DFV
&
Prüferverband

Aktuelle Sicherheitsmitteilungen & Technischen Mitteilungen 2018

Sicherheitsmitteilungen 2018

SICHERHEITSMITTEILUNG
für Gurtzeuge

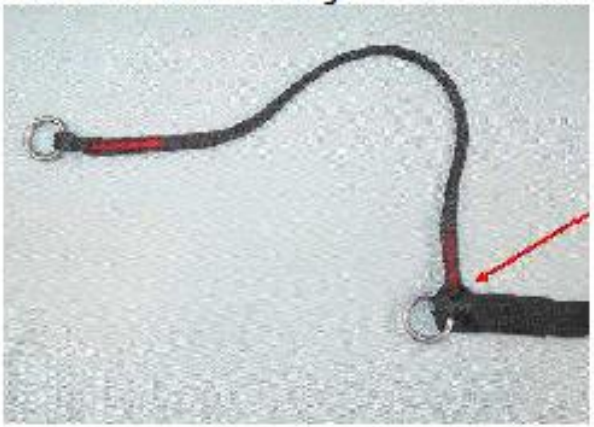
Betroffene Muster: Wings-Gurtzeuge mit RSL – Reserve Boost

Maßnahmen: Die MARD-Leine ist nach Angaben des Herstellers neu einzuknoten!!

Durchzuführen bis: **spätestens beim nächsten Reserve packen**

Bemerkungen: Das Einknoten der Leine muß nach Angaben des Herstellers erfolgen!!!
Beim Packen ist das Manual zu beachten!!!
Die Original SM im Anhang.
